旁站监理记录表

工程名称: 西昌市西溪乡兴国寺水库 20MWp 渔光一体光伏发电项目 编号: ZHJL-20171207-006

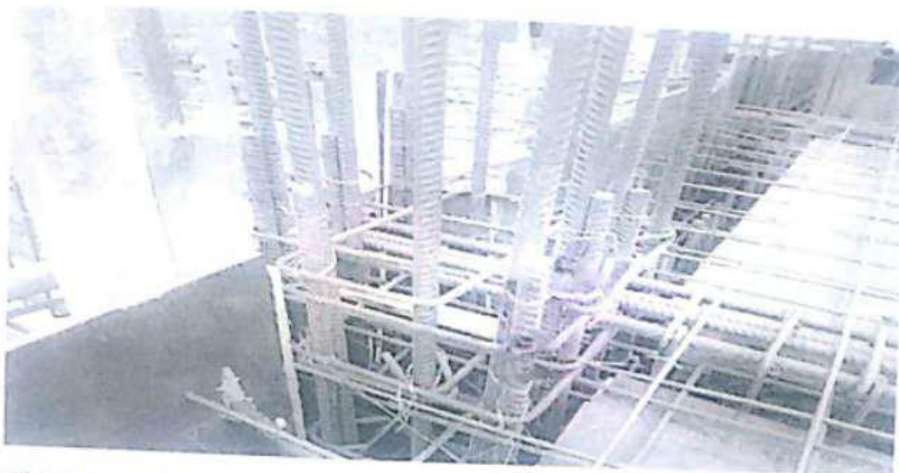
柱钢筋搭接使用点焊不符合规范要求

顶部面筋搭接长度不符合规范要求

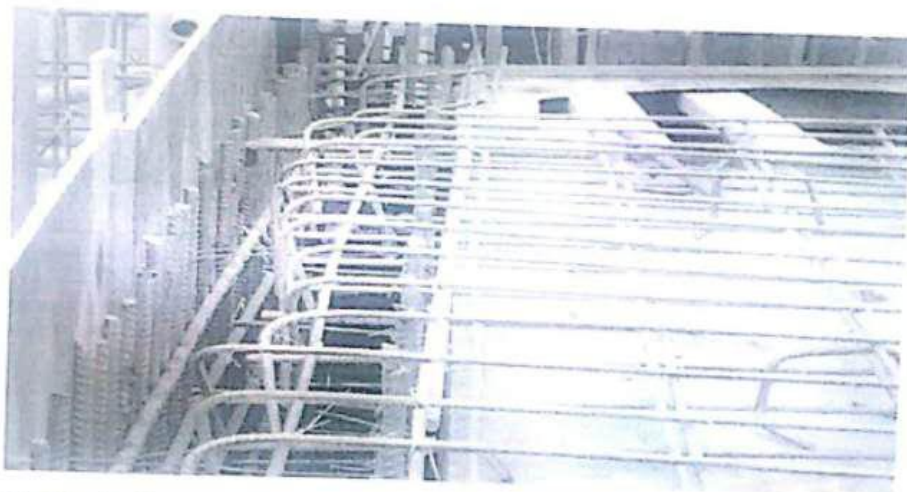
侧墙竖钢筋尺寸不够、无弯钩锚固

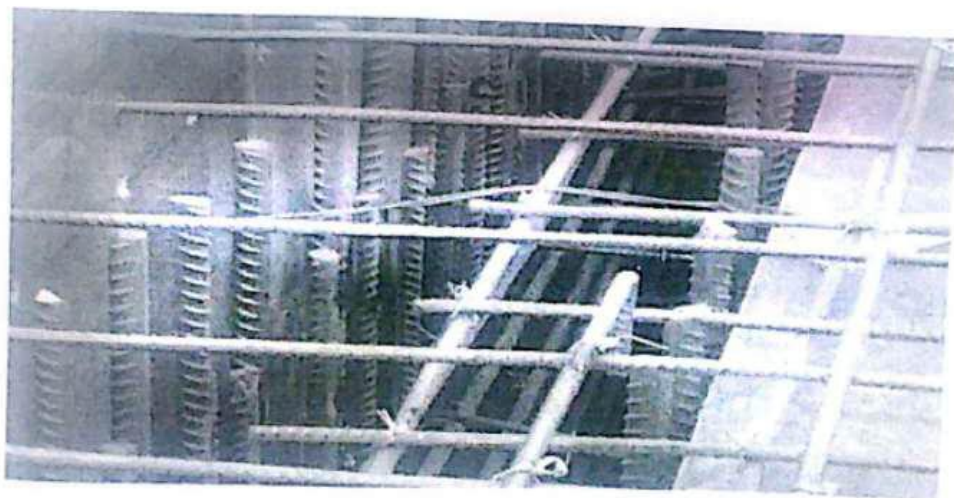
顶部面筋缺少横向钢筋

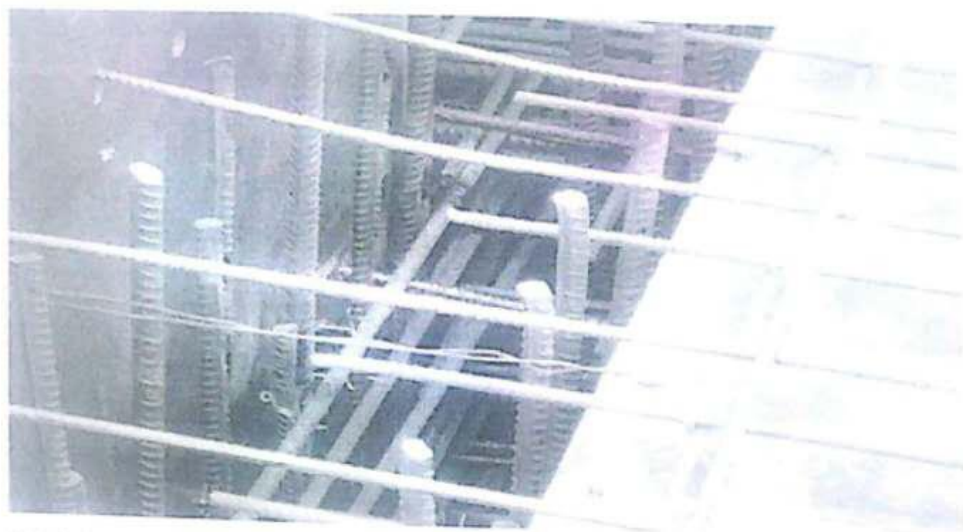
模板未固定牢固

模板安装缝隙过大
